Athugasemdir og viðbætur færðar inn af Garðari Þorbjörnssyni Ráðvisri Hönnun þ. 3 sept. 2002

OTC	DACS	TEKH	BREYTT	YFRF	SAMÞ	OTC	DACS	TEKH	BREYTT	YFRF	SAMÞ	DACS	01 03 26	HAFRÍÐ TEKH YFRF SAMÞ DACS	RAFFTEIKNING HF RÁÐGLAFARVERKFRÆÐINGAR CONSULTING ENGINEERS	ÍÞRÓTTAMÍÐSTÖÐ VESTM KERFISMYND BRUNAVÖRUNARKERFI	TEKH NR 64.2.1001 NÆSTA TEKH NR 64.5.1001 OTC B
-----	------	------	--------	------	------	-----	------	------	--------	------	------	------	----------	--	---	---	---

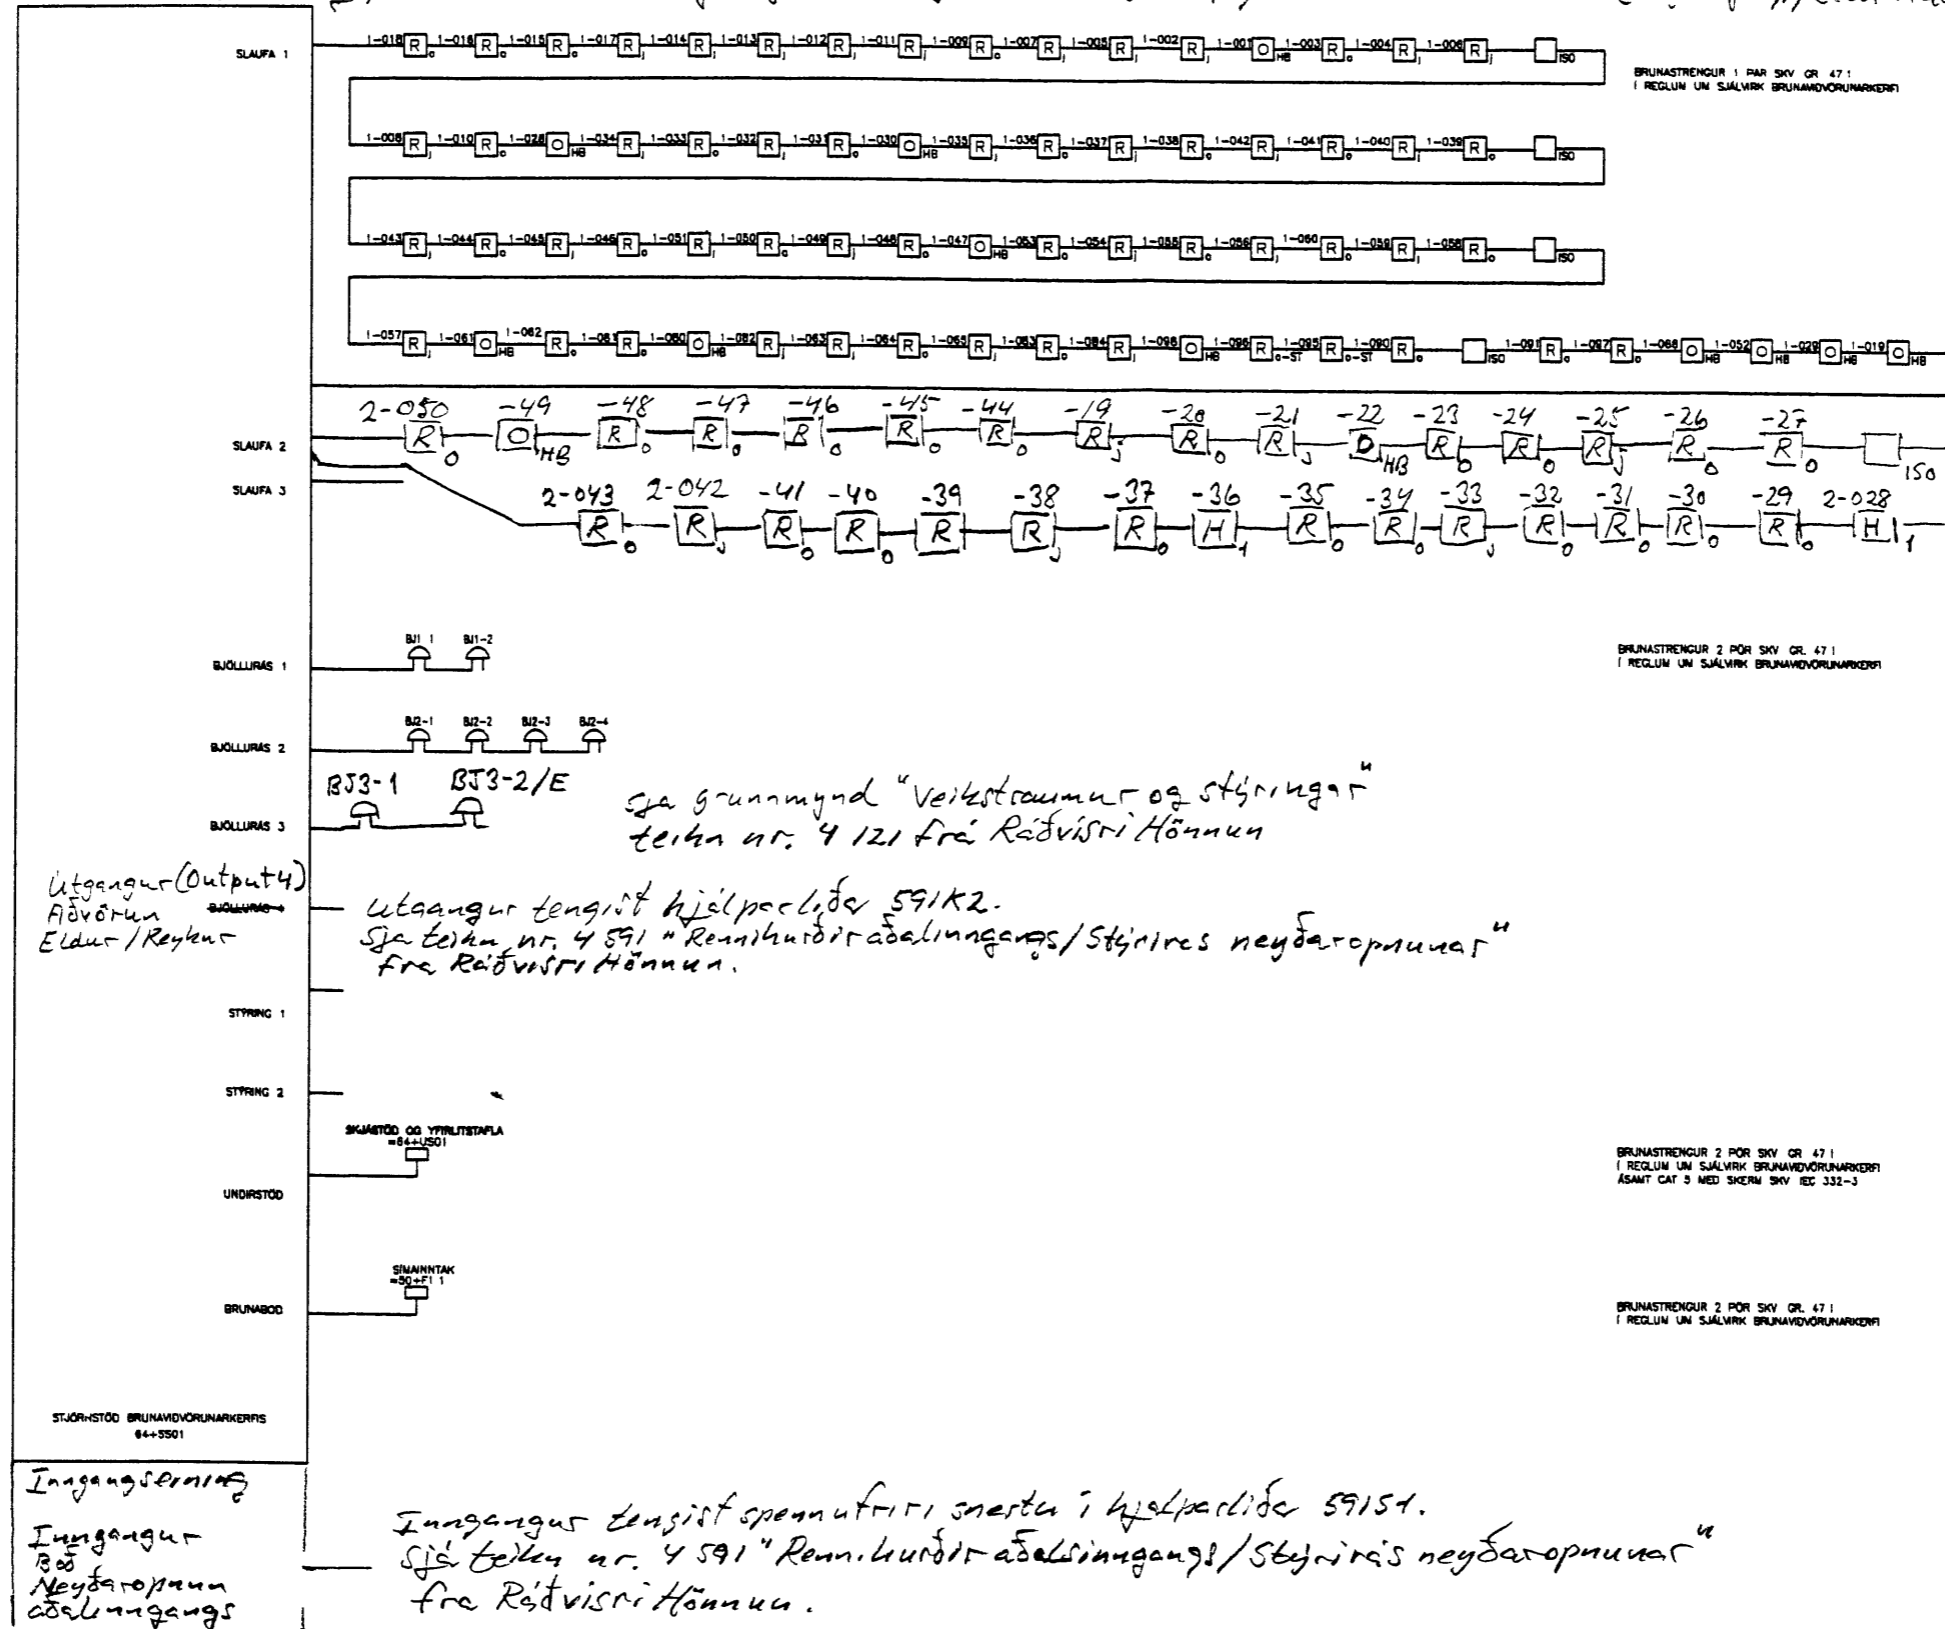
Atk. - það þyrfti að vera athugasemdir á þessari teikningu varðandi stjórnstöð og brunavarnir fyrir byggingarhluta gamla íþróttasalarins og sundlaugarbyggingar. Hvernig kann tengist fjárförum (slóðkvílds og lögreglu) og jafnvel nýju stjórnstöðinni (64+5501) ef það eru samskipti þar milli.

- Einnig þarf að vera útgangur á stjórnstöð sem ríftur húðarhaldara (sealgríp) sem halda eldvarnarkúsum opnum.

Útgangur tengist hjálparlíður 591K2. Sjá teikn nr. 4591 "Rennihúðir aðalsingangs/Stýringar neyðaropnum" frá Ráðvisri Hönnun.

Inngangur tengist spennufri snertu í hjálparlíður 591K1. Sjá teikn nr. 4591 "Rennihúðir aðalsingangs/Stýringar neyðaropnum" frá Ráðvisri Hönnun.
